# LECM/LECMS ミニプラクランプレバー(おねじ) 仕様変更

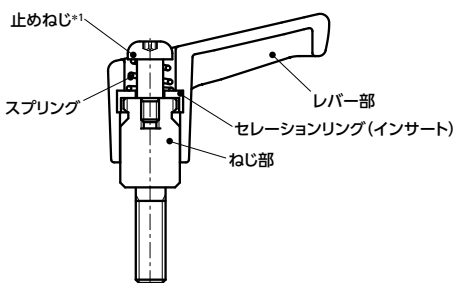
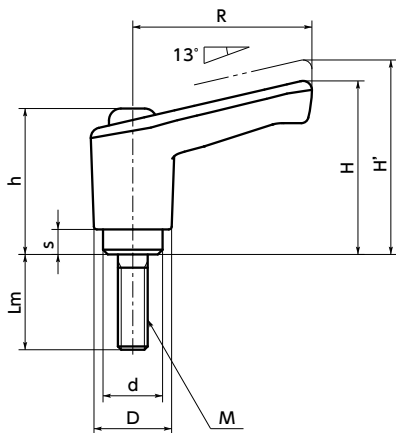
\*1: 止めねじの頭の形を六角穴付きからヘキサロピュラ穴付きに変更しました。
